SØKNAD OM DISPENSASJON

Gnr. 108 , Bnr. 3217

i Lindås kommune

Prosj. omlegging av vann- og avløpsledninger på gbnr. 108/321 , Lindås
Mål = 1:200

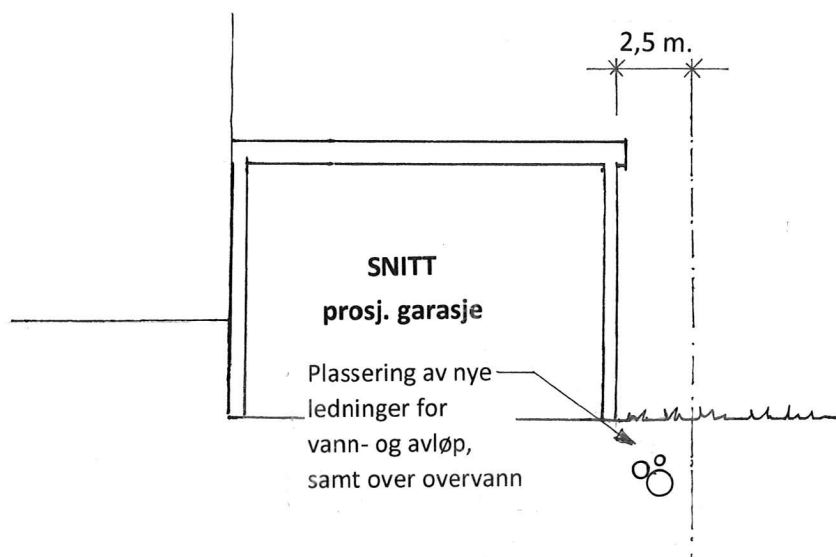
Tenker at det er mulig å gjera det på denne måten, og at vi kan gi dispensasjon til etablering av ny garasje nærere bygg enn 4.m. . Da må det sendes inn nye teikningar osv. der ein legg ved denne teikninga, med uttale frå teknisk va. Omlegging av hovudleidningar må gjærast i nært samarbeid med VA avdelinga, ein må rekna med at det her må etablerast by pas og nødvendige tiltak, for å sikre at alle abonnentar i området har vatn, og at ein unngår trykklaust nett.

Omlegging kan starte når ein har fått ny godkjenning frå Byggesak.

Ledningene legges i forskriftsmessige dybder i feltet mellom garasjen – og nabogrensen, som er ca. 2- 2,5 m. mot eiendommen 108/284
